Verkoop [Afd 8.4.2]

Niet conform

Verslagnummer: 28/22102024/40015/1/1

Inspectie adres: Tijbaertlaan 9, 9190 Stekene (België)
 De fundering dateert van: Voor 1 oktober 1981
 Type: Verkoop [Afd 8.4.2]

Elektrisch bord

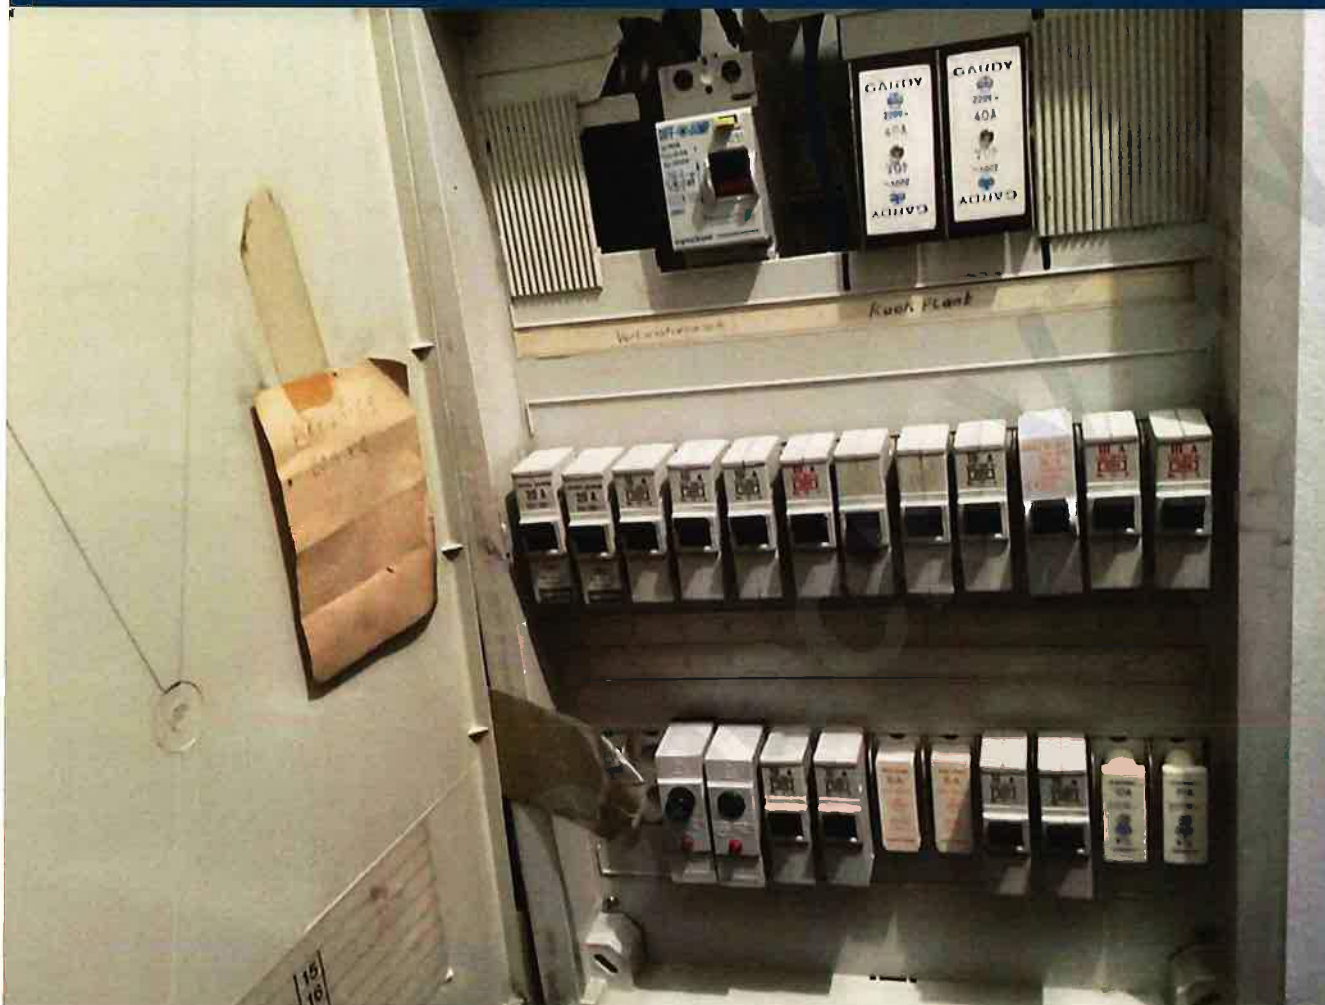
- Het gehele aardingsstelsel is niet conform. - Afd 5.4.2
- De continuïteit van de PE, de stationaire toestellen klasse 1 en/of de equipotentiale verbindingen is niet verwezenlijkt. - oAfd 4.2.4.3

- De aarding van de stopcontacten zijn niet aangesloten op de aardingsgeleider. - oAfd 5.3.5.2.b
- Het eendraadsschema en situatieplan zijn niet aanwezig. - oAfd 3.1.2.1

- De beschermingsgraad van de ruimte moet ten minste IPXX-D zijn voor ruimtes publiek toegankelijk en IPXX-B voor gewone ruimtes. - oAfd 4.2.2.3
- De installatie is niet aangevuld met een differentieelstroombeschermingsinrichting met hoge of zeer hoge gevoeligheid, - oAfd 4.2.4.3

- De penautomaten/zekeringen van hetzelfde circuit zijn niet van dezelfde nominale grootte. - oAfd 5.3.5.5
- De houders van de penautomaten zijn niet uitgerust met een kaliberstuk. - oAfd 5.3.5.5.a

- Geleiders van het type VOB zijn niet in een buis geplaatst en/of zoals het zou moeten. - oAfd 5.2.9.3
- Het gebruik van kabels van het type VTMB, VTLB en/of VTLmB is verboden in de vaste installatie. - Hfdstk 2.7; Afd 5.2.7; Afd 5.2.9

- Een of meerdere stopcontacten zijn niet van kinderbeveiliging voorzien. - oAfd 4.2.2.3.b; Afd 8.2.1; Afd 8.2.2
- Het gebruik van verlengsnoeren zoals vastgesteld, is onjuist. - oAfd 5.3.4.7

Schetsen

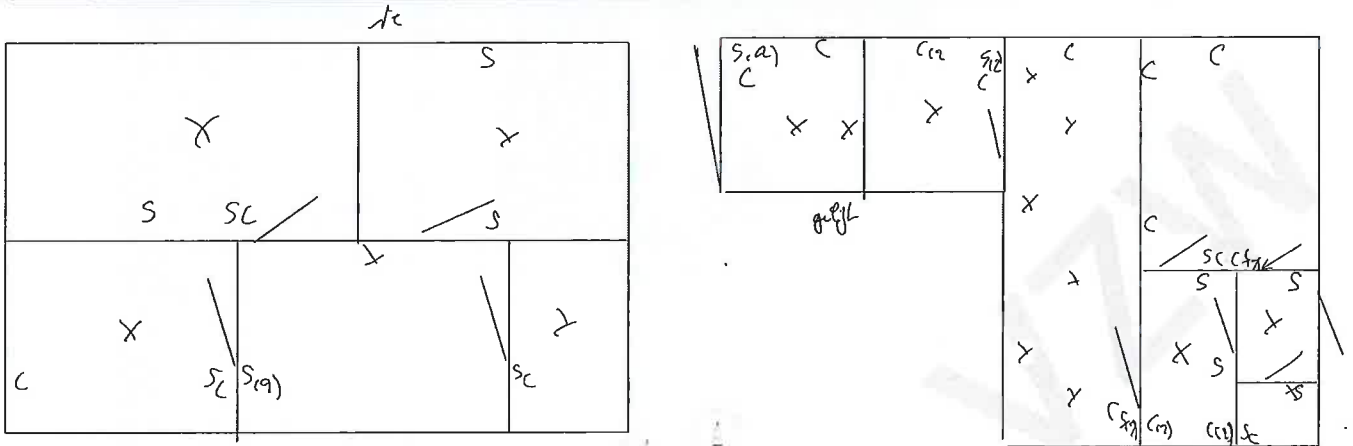
- De schema's zijn niet aanwezig of niet correct. Wij kunnen niet uitsluiten dat er geen nieuwe inbreuken zullen zijn bij het voorleggen van de (nieuwe) schema's.
